**Věc: VYJÁDŘENÍ k průběhu podzemních vedení ve správě obchodní firmy TEPVOS, spol. s r.o.**  
vyjádření číslo: 140/2021

**Akce: Rekonstrukce sportovního areálu ZŠ Bří Čapků – Ústí nad Orlicí v k. ú. Ústí nad Orlicí**

Příloha: Situace s vyznačeným zájmovým územím a zakreslením sítí.  
Kopie žádosti o vyjádření k podzemním sítím.

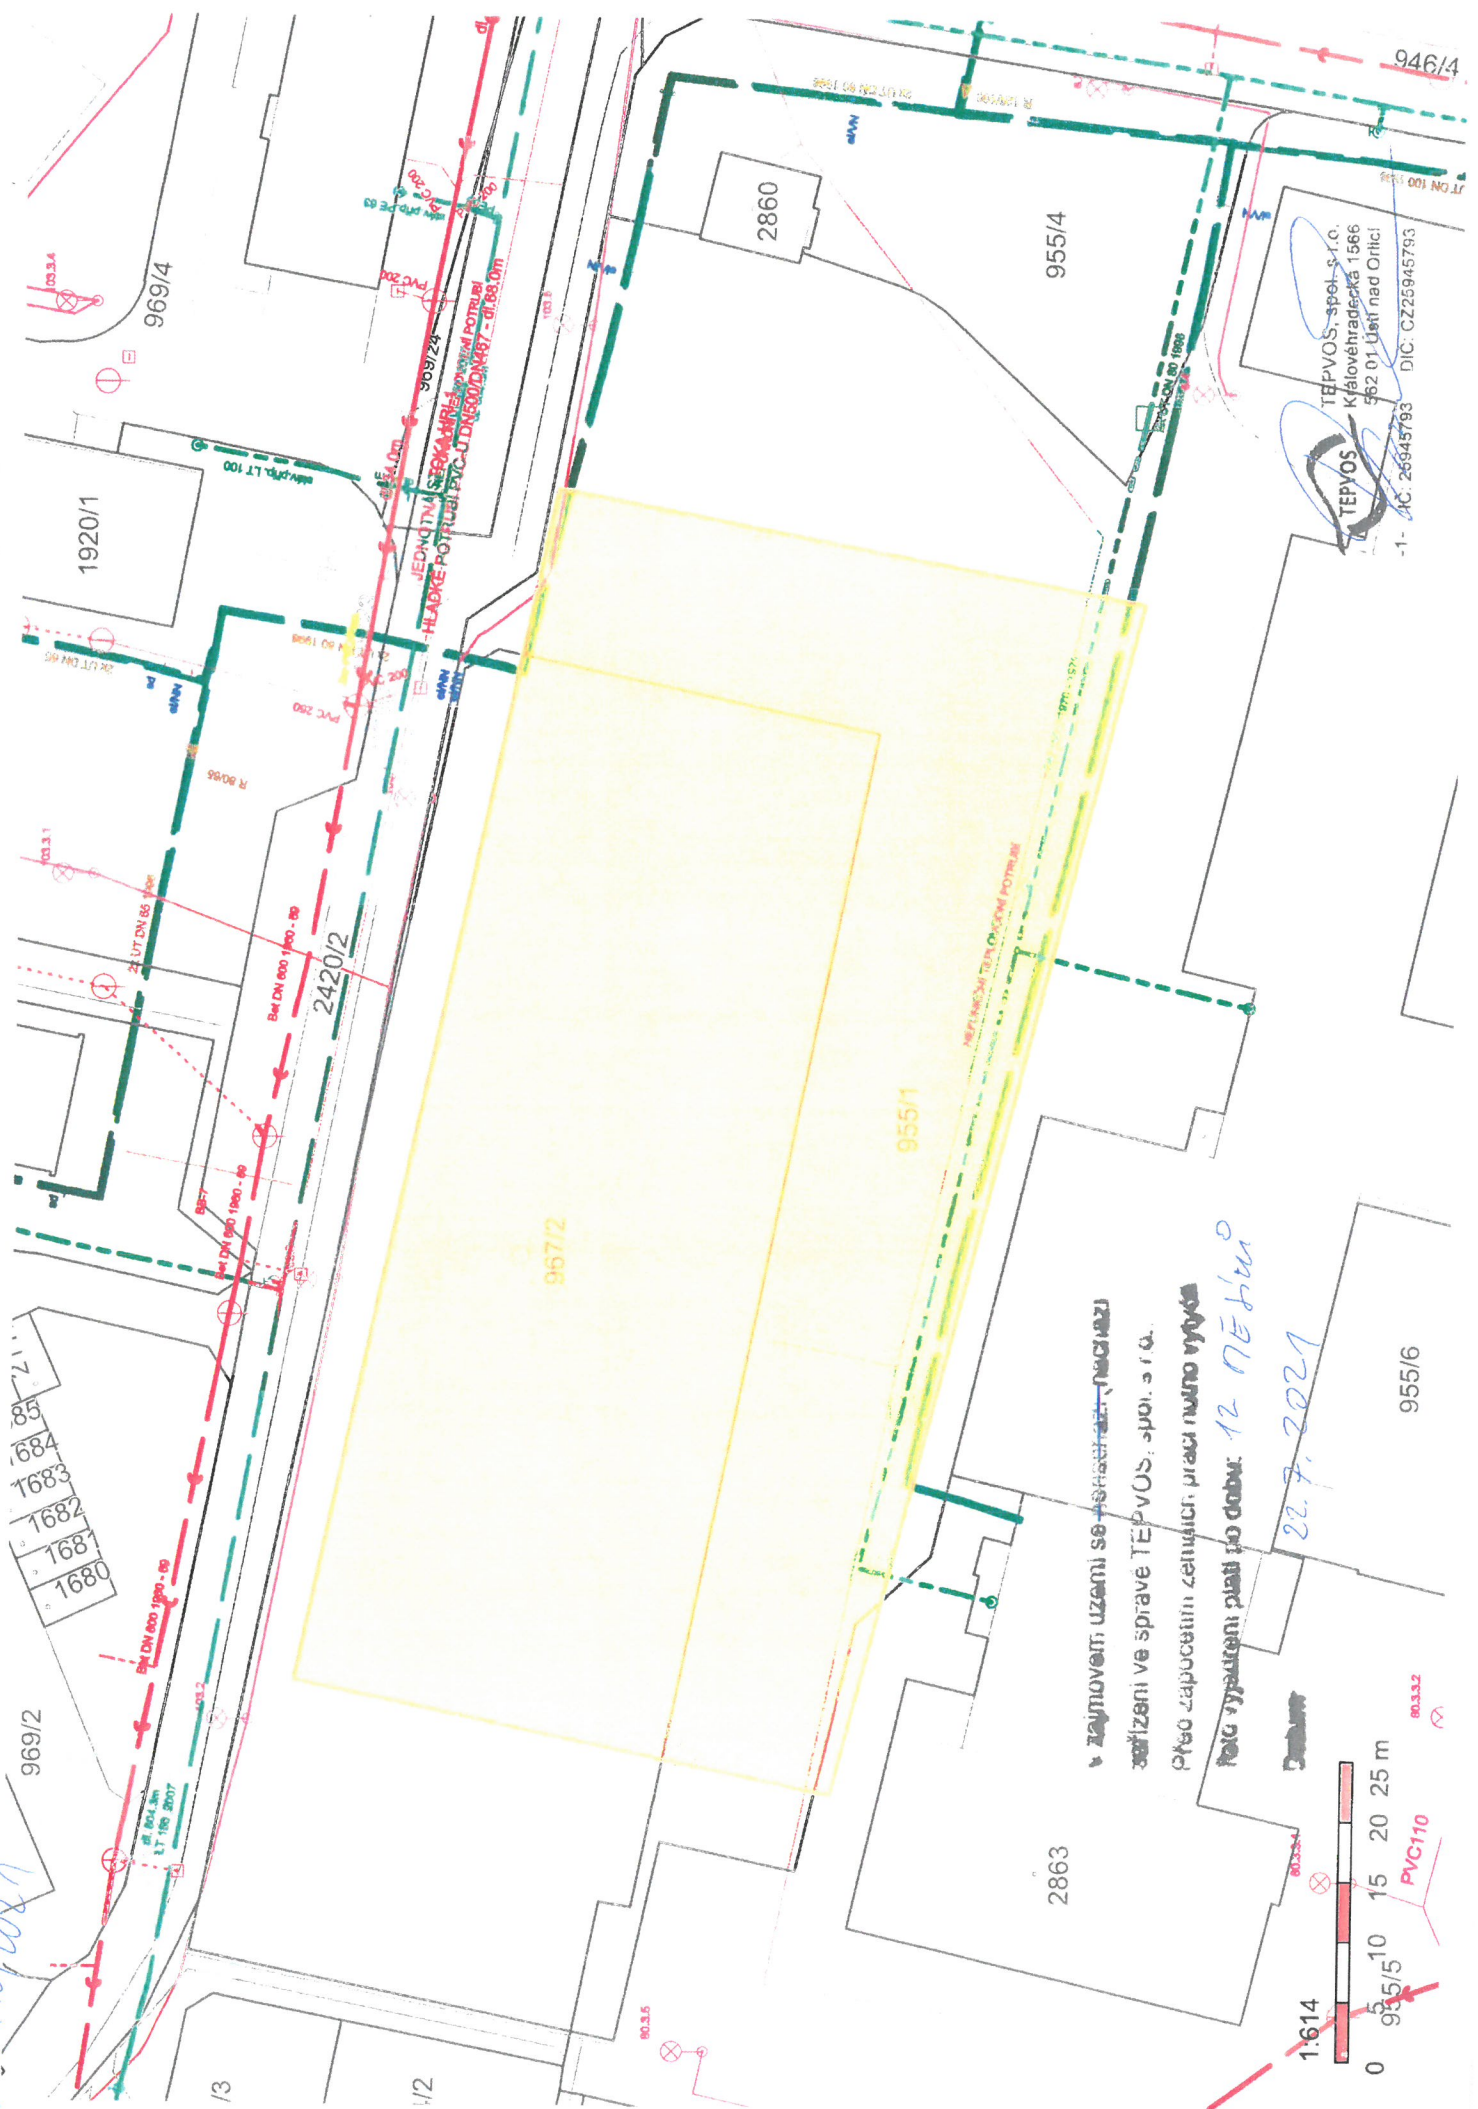
V uvedeném zájmovém území v katastrálním území Ústí nad Orlicí, zvýrazněném na Vámi předložené situaci, se **nachází:**

- veřejný vodovodní řad PVC DN 160, L DN 150
- rozvody tepla
- kabelové vedení veřejného osvětlení

ve správě obchodní firmy TEPVOS, spol. s r.o. Při provádění případných zemních prací **dojde** k dotčení, křížení nebo souběhu s podzemními sítěmi v naší správě.

- 2) **Před započatím prací je nutno požádat o vytýčení podzemních sítí!** Zakreslené polohy podzemních zařízení jsou pouze s informativní přesností. Písemnou žádost o vytýčení podzemních sítí žádáme doručit osobně nebo zaslat poštou na adresu: TEPVOS, spol. s r.o. - ČOV, Libchavy 1458, 561 16 Libchavy (tel. 608 553 301). Žádost je možné zaslat i v elektronické podobě: [cov@tepvos.cz](mailto:cov@tepvos.cz). Doručení objednávky na vytýčení sítí musí být učiněno nejméně 5 dní před požadovaným termínem vytýčení na místě dotčeného pozemku a stavebník je následně musí udržovat na stavbě v nezměněném stavu.
